Avis IRSN n° 2020-00079

Objet...	EDF - Réacteurs électronucléaires de 1300 MWe - Retrait de manchettes thermiques sur les positions non grappées du cercle 3 des couvercles de cuve
Réf(s) ..	[1] Saisine ASN - CODEP-DCN-2020-025088 du 11 mai 2020 [2] Avis IRSN/2019-00105 du 16 mai 2019
Nbre de page(s) ...	6

Figure 1 : positions non grappées objets de la modification

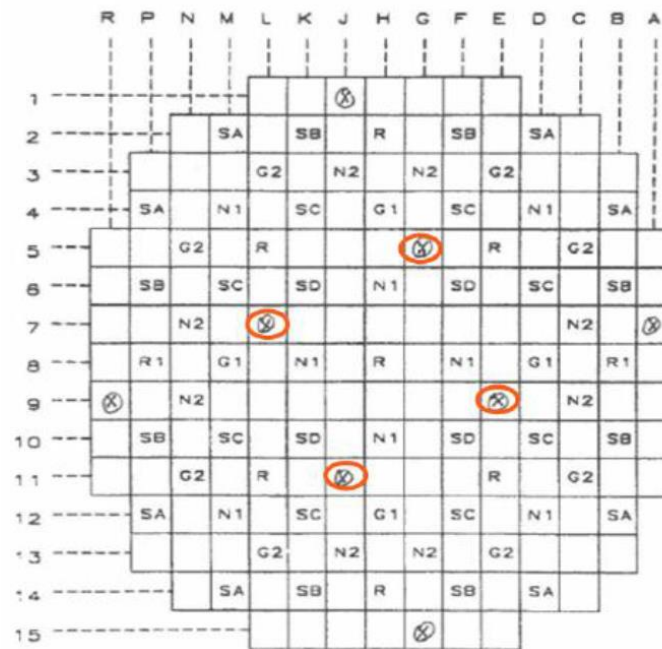
Conformément à la demande de l'Autorité de sûreté nucléaire (ASN) en référence [1], l'Institut de radioprotection et de sûreté nucléaire (IRSN) a évalué l'acceptabilité, vis-à-vis de son impact thermohydraulique, du retrait de manchettes thermiques sur les positions non grappées du cercle 3 du couvercle de cuve des réacteurs du palier 1300 MWe (Figure 1 en **Annexe**).

À l'issue de son analyse, l'IRSN considère que la suppression de la manchette thermique des tubes d'adaptateurs en positions non grappées n'est pas de nature à accroître sensiblement le risque de fissuration par fatigue thermique, malgré les fluctuations thermohydrauliques induites par son retrait. **L'IRSN estime donc acceptable la généralisation de la suppression des manchettes thermiques en positions non grappées du cercle 3 à l'ensemble du palier 1300 MWe.**

Toutefois, au titre de la défense en profondeur, il conviendra qu'EDF prête une attention particulière aux positions non grappées objets de la modification, lors des examens des adaptateurs de couvercle prévus au titre du plan de base de maintenance préventive du palier 1300 MWe.

Figure 2 : schéma d'un adaptateur de guide de grappe et de sa manchette thermique (en rouge).

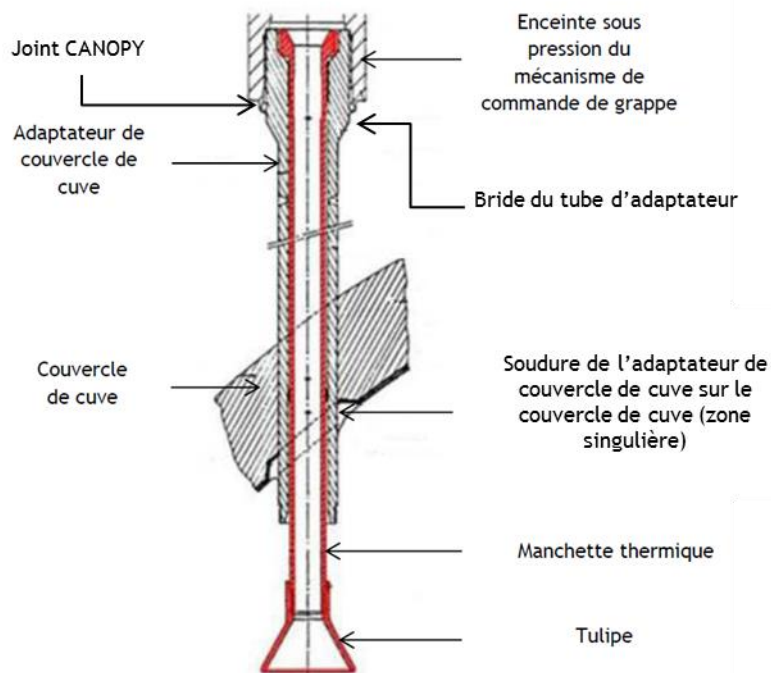
Suite à cet incident, EDF a estimé sur l'ensemble du parc en exploitation, lors de la dépose des couvercles de cuve, l'usure des manchettes thermiques et des adaptateurs de couvercle de cuve en regard par un contrôle d'altimétrie de la tulipe inférieure de la manchette thermique (Figure 2 en **Annexe**).

- en cas de remontée de grappe, l'eau, plus froide que celle présente dans le couvercle de cuve, chassée du haut du MCG, descend uniquement dans l'espace à l'intérieur de la manchette thermique. La soudure de l'adaptateur sur le couvercle (voir Figure 2 en Annexe) est ainsi protégée des chocs thermiques froids ;
